Expediente núm. 8834/2024- URBANISMO

<u>Asunto:</u> Corrección de error material en parcela sita en Cuesta del Chapiz, 37 Bis. (Expte. 8834/2024). Propuesta de aprobación

# CORRECCION DE ERRORES DEL PLAN ALBAYZIN EN CUESTA DEL CHAPIZ 37 BIS

## ANEXO A LA CORRECCION DE ERRORES DEL PLAN ALBAYZIN EN CUESTA DEL CHAPIZ 37 BIS

Foto 1: Extracto de la ortofoto de 1985 que se recoge en el plano Nº 9

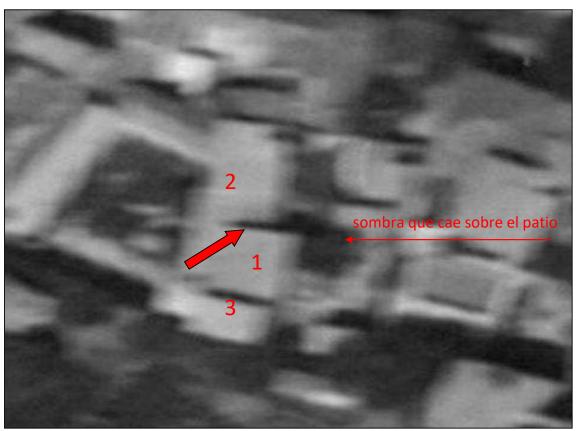
Se aprecia como la edificación vecina, marcada con el Nº 1 (este cuerpo es colindante a nuestra edificación) arroja parte de su sombra sobre el cuerpo de nuestra edificación (marcado con el Nº 2), el cual mantenemos que poseía ya en 1985 tres plantas. Esta sombra tiene una dimensiones pequeñas si la comparamos con la otra parte de la sombra que cae sobre el patio existente; es decir entre el cuerpo Nº1 y el Nº 2 hay muy poca diferencia de altura. Concretamente la sombra se corresponde con el faldón de teja del cuerpo 1 (y se aprecia que la sombra es de forma triangular, que es la propia que arroja un faldón de cubierta inclinada sobre una cubierta plana)

Como puede observarse, la sombra que arroja el cuerpo 1 sobre el 2 en la ortofoto de 1985 se debe a la diferencia de altura entre el faldón de teja del cuerpo 1 y la cubierta plana del cuerpo 2. Luego en el año 1985 ya existía la configuración de volúmenes actual y por tanto el cuerpo 2 tenía 3 plantas. En esta fotografía la vegetación casi oculta la planta baja, por eso, más adelante aportamos la foto 4 en la que se muestra el alzado completo con las tres plantas.

DETALLE DEL PLANO DE ALINEACIONES Y ORDENACION DEL PEPRI ALBAYZIN CORREGIDO

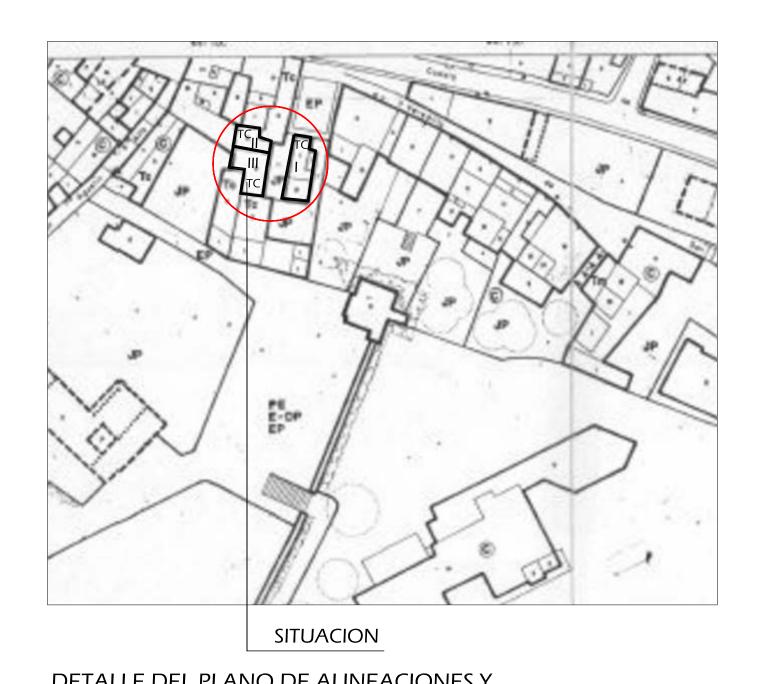
- 1.- Se aporta la inscripción registral.
- 2.- Se aporta el plano A-7 corrigiendo la altura del cuerpo pequeño, situado al este de la parcela, que en el plano del PEPRI aparece con 2 plantas en uno de sus extremos, cuando en realidad posee solo una. Se corrige el tratamiento de cubierta de los cuerpos de edificación existentes.

- .- En el plano catastral del PEPRI hay un error consistente en que en uno de los cuerpos debe aparecer el símbolo III y en la terraza transitable II, y por eso dicho error se traslada al plano de Ordenación.
